# DZ—200产品中磁轭生产中的问题及其解决办法

许昌继电器厂 李彦明执笔

图一

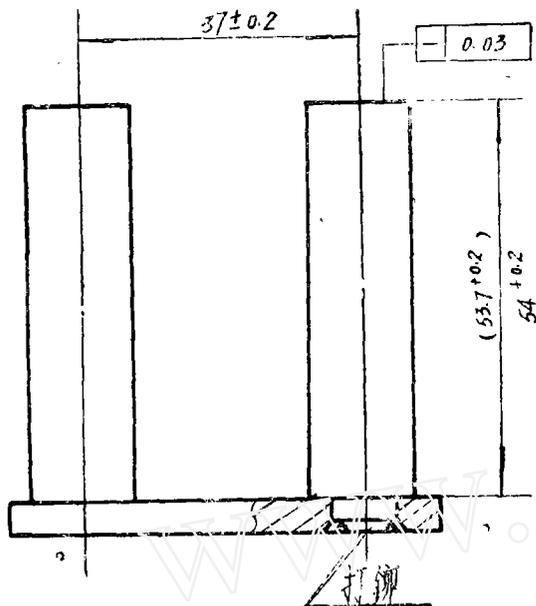
DZ—200中间继电器系列产品中的磁轭(5XJ612 021)是继电器行业生产中的关键件(如图一所示)。该零件在生产过程中时常出现如下问题: 1、行业规定的关键尺寸 $37\pm 0.2$ 不易保证; 2、铆接及牢固度不够; 3、热处理后 $37\pm 0.2$ 尺寸校正不过来。4、磨极面后其极面平度不易保证。那么产生这些问题的原因是什么? 现分析如下:

图三

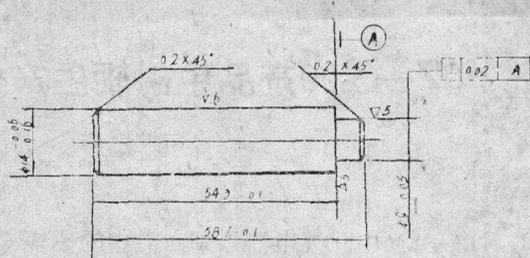
磁轭(5XJ612 021<sub>1,2</sub>)是由两个零件即8XJ612 021和8XJ636 005铆合而成, 其产品图如图三、四所示。如果要保证 $37\pm 0.2$ 尺寸, 我们可以计算出磁轭板的平度。以 $37\pm 0.2$ 为计算依据, 那么每一个铁心的轴心线的最大偏差是0.1, 设实际轴心线与理论轴心线的夹角为 $\alpha$ , 那么 $\text{tg} \alpha = 0.1/54$ ; 假设实际铁心轴心线与磁轭板实际平面垂直。那么磁轭板的最大平度误差 $\text{max} = 2 \text{tg} \alpha \times \frac{57}{2}$

求的最大平度误差为0.2是不太合理的, 同时也保证不了 $37\pm 0.2$ 尺寸的, 这是行业关键尺寸保证不了的一个重要原因, 另一个重要因素是: 铆接定位尺寸配合问题, 我们根据模具定位尺寸, 另件要求尺寸计算, 铆接时铁心在定位孔内的最大间隙 $\text{max} = 0.11 \text{mm}$ , 最小间隙 $\text{min} = 0.04 \text{mm}$ 于是在铆接过程中始终有间隙存在, 因此不易保证 $37\pm 0.2$ 尺寸。

通过以上分析我们不难看出，提高磁轭板平度要求，缩小铆接孔、轴配合间隙，缩小铆具定位尺寸配合间隙，对热处理工序作特殊规定，是保证该行业关键件产品质量的关键。基于这种理论基础，我们把磁轭板的平度误差改为 $0.1$ （允许周边塌角存在）。

配合孔尺寸由 $\phi 9.05^{+0.05}$ 改为 $\phi 9.05^{+0.04}$ ，轴径尺寸由 $\phi 9_{-0.05}$ 改为 $\phi 9.05_{-0.03}$ ；铆接模具定位圆的两半块使其存在有 $0.15 \sim 0.3\text{mm}$ 的间隙（如图五所示），使其始终与铁心之间不存在间隙且夹紧力适中，热处理工艺作了具体规定按此方案修改后，经试验一次合格率为 $97\%$ ，解决了该零件生产中长期存在的问题。

图四

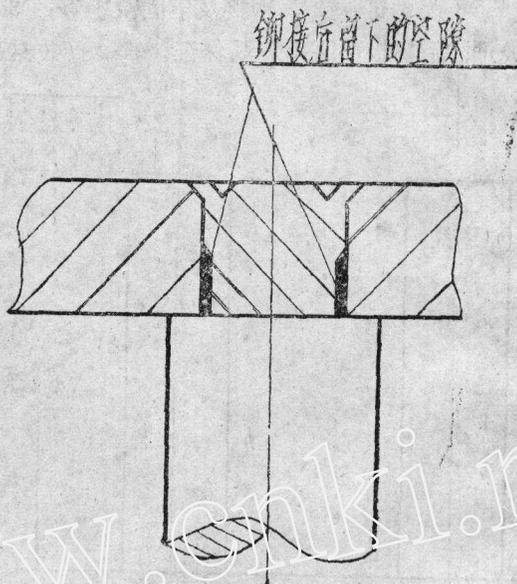
我们可以从产品图中看出铆接位置的孔径为 $\phi 9.05^{+0.05}$ ，轴径为 $\phi 9_{-0.05}$ ，其配合尺寸的最大间隙 $\max = 0.15\text{mm}$ ，最小间隙 $\min = 0.05\text{mm}$ ，这样的配合其间隙过大。把铆接后的零件剖开，我们实际观察到有图四所示的情况出现（如增大铆接力，铁心下端就产生翘起现象）。正是由于孔轴配合间隙过大，因而导致了铆接后两结合件之间有部分空隙存在，这就大大的降低了组合件的牢固度。过去常常出现用手握住两铁心稍施加力后铁心就产生松动现象。同时配合间隙过大也是热处理后 $37 \pm 0.2$ 尺寸校正不过来的原因之一，当然，对于热处理后零件校正不到 $37 \pm 0.2$ 尺寸的主要原因是磁性处理时零件摆放的位置不合理以及出炉时乱倒形成的。因为该零件磁性退火时要变形，处理后零件很软，乱倒使零件变形过大，因而校正时很难达到图纸要求。
